**Avis délibéré de la mission régionale
d'autorité environnementale
Hauts-de-France
sur le projet de parc éolien du Moulin Malinot
de la société « Enertrag Picardie Verte »
sur les communes de Viefvillers, Francastel, Rotangy
et Auchy-la-Montagne (60)**

n°MRAe 2020-4739

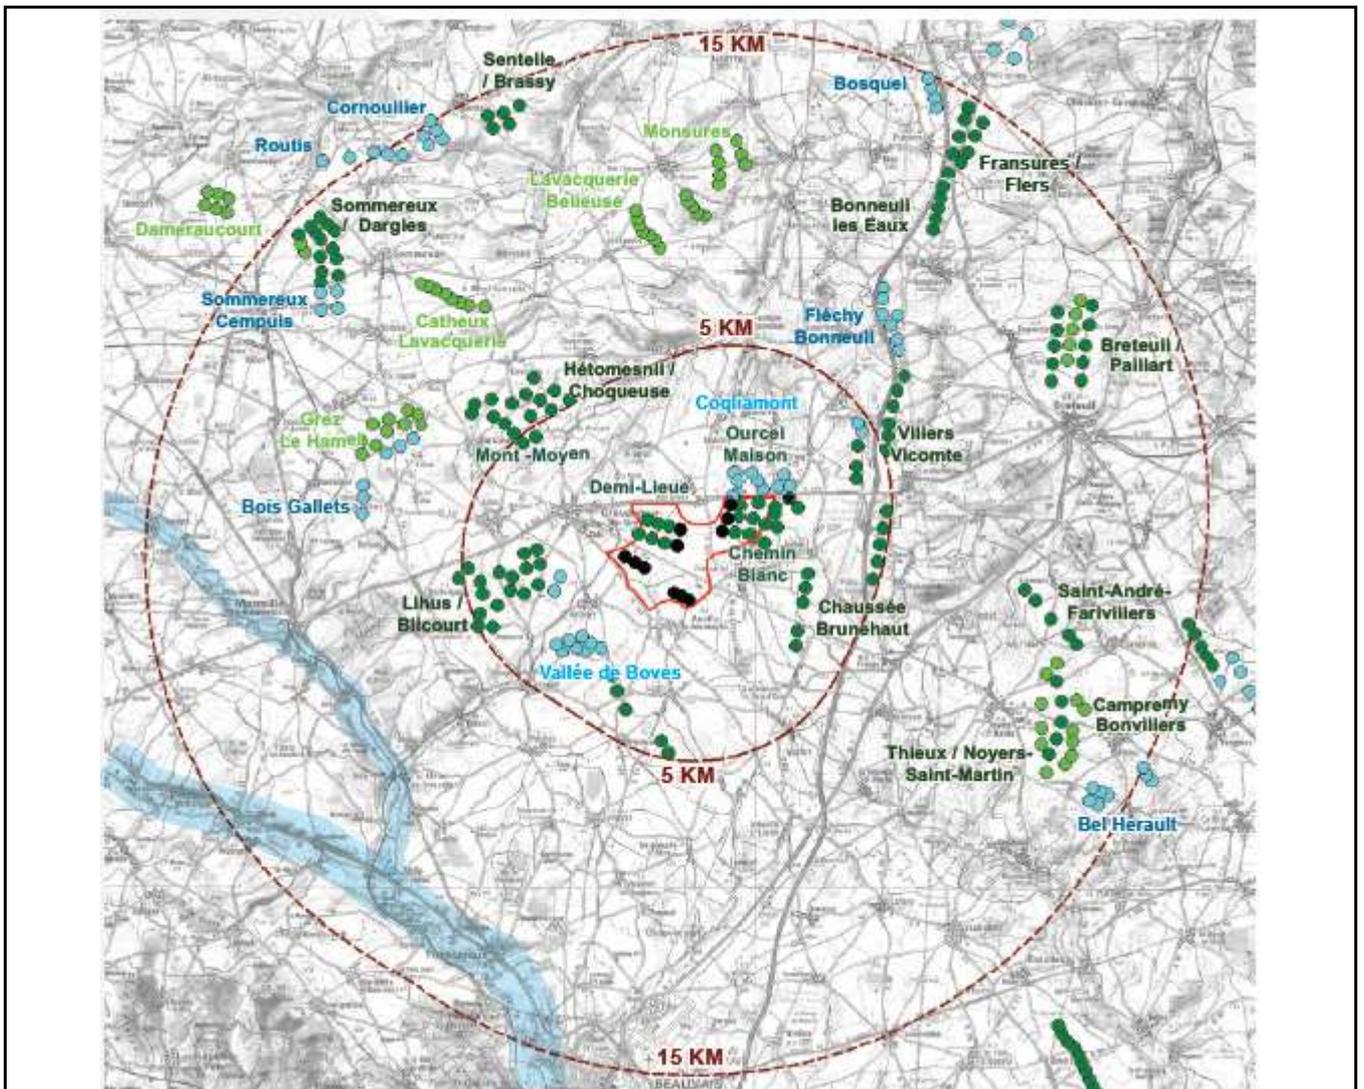
Le projet est localisé dans un contexte éolien marqué et la carte ci-dessous fait apparaître dans un rayon de 15 km autour du projet :

- une vingtaine de parcs soit près de 160 éoliennes en fonctionnement ;
- cinq parcs soit près d'une trentaine d'éoliennes en cours d'instruction.
